**Сводка замечаний и предложений к первой редакции проекта национального стандарта
ГОСТ Р «Баллоны стальные бесшовные на рабочее давление не более 40,0 мпа (407,9 кгс/см²) вместимостью не более 1000 л для
транспортировки, хранения и использования газообразного водорода. Общие технические условия»**

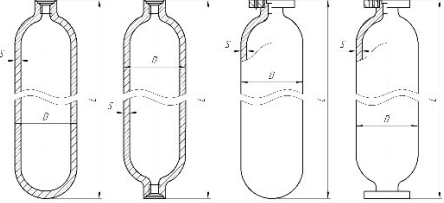
25	Раздел 3 Термин 3.2	ПАО Криогенмаш эл. письмо от 24.04.2023	вместимость: Объем внутренней полости баллона.	Дополнить раздел "Область применения" с учетом п.3.2 или п.3.2 откорректировать.	Отклонено, замечание не понятно
26	Раздел 3 Термин 3.9	ПАО Криогенмаш эл. письмо от 24.04.2023	рабочее давление: Максимальное избыточное давление, возникающее при нормальном протекании рабочего процесса и принятое для баллонов исполнения 1 или 2.	Скорректировать определение. Привести его к общему, т.к. в текущей версии — это частный случай. рабочее давление: Максимальное избыточное давление, возникающее в баллонах при нормальном протекании рабочего процесса.	Отклонено. Термин записан в соответствии с требованиями ГОСТ 1.5 для уточнения стандартизованного, так как он использован в проекте в более узком смысле.
